Pismo dotyczące aktu planowania przestrzennego

X 2.2. uwaga do konsultowanego projektu aktu[2)]

X 3.1. plan ogólny gminy

ZAŁĄCZNIK 1 – – ORIENTACYJNY PRZEBIEG ŁĄCZNIKA KTK.

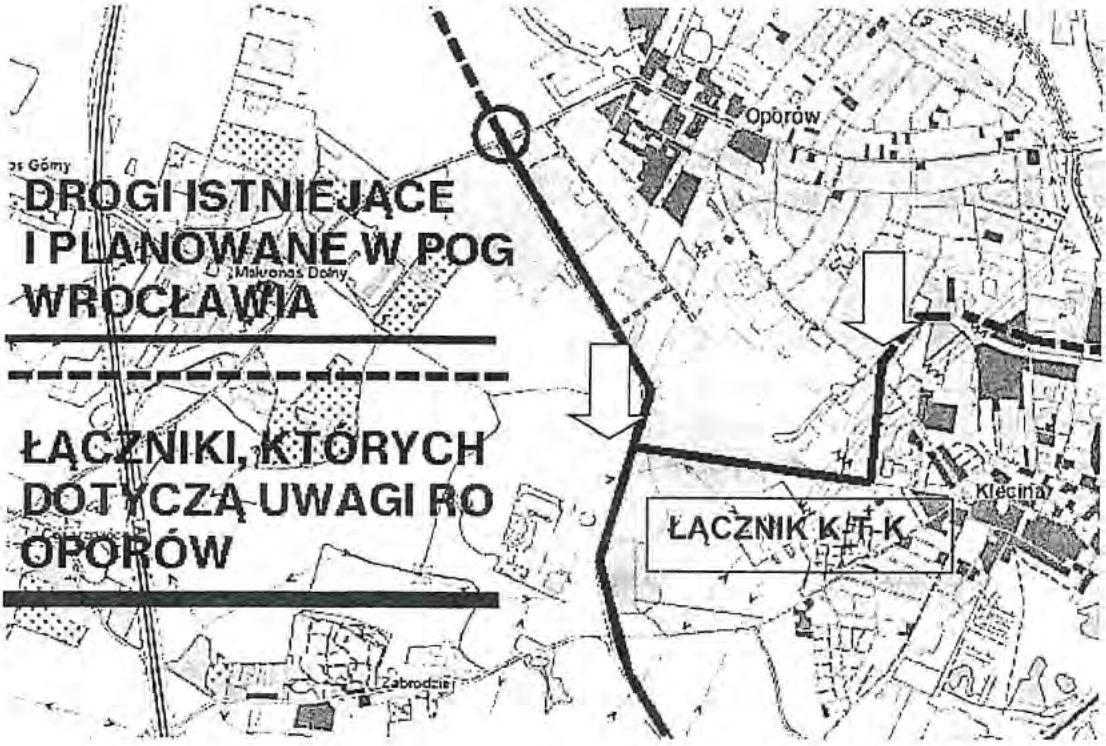
7.1. Treść[6)] **ZGŁASZAM UWAGĘ DO PLANU OGÓLNEGO W KWESTII UTWORZENIA ŁĄCZNIKA KTK (KARMELKOWA – TARGOWA - KWIATKOWSKIEGO) NA PRZEDŁUŻENIU ŁĄCZNIKA KLECIŃSKIEGO. POŁĄCZENIE TO, ZGŁASZANE PODCZAS WARSZTATÓW ZWIĄZANYCH Z TZW. PAKIETEM OPOROWSKIM,** W ISTOTNY SPOSÓB ODCIĄŻY RUCH NA NEWRALGICZNYCH SKRZYŻOWANIACH OPOROWA ORAZ KLECINY WYPROWADZAJĄC JEGO CZĘŚĆ NA UL. KWIATKOWSKIEGO, CZYLI POZA OBSZAR ZABUDOWY MIESZKANIOWEJ OSIEDLA. W ZWIĄZKU Z ROZWOJEM STREFY USŁUG WZDŁUŻ UL. KARMELKOWEJ SYGNALIZOWANYM W PROJEKCIE PLANU, ROLA ŁĄCZNIKA KTK STAJE SIĘ TYM BARDZIEJ UZASADNIONA.

ORIENTACYJNA LOKALIZACJA ŁĄCZNIKA KTK Z ZAZNACZONYMI MIEJSCAMI WLOTU PRZY PĘTLI TRAMWAJOWEJ NA ZAKOŃCZENIU ŁĄCZNIKA KLECIŃSKIEGO (STRZAŁKA GÓRNA) I WYLOTU PRZY UL. KWIATKOWSKIEGO (STRZAŁKA PO LEWEJ) . POŁĄCZENIE ZAPEWNI ALTERNATYWNY WYJAZD W KIERUNKU AOW I WĘZŁA BIELAŃSKIEGO ORAZ USPRAWNI LOGISTYCZNIE OBSZAR GIEŁDY I CENTRUM HANDLOWEGO PRZY UL. KARMELKOWEJ.
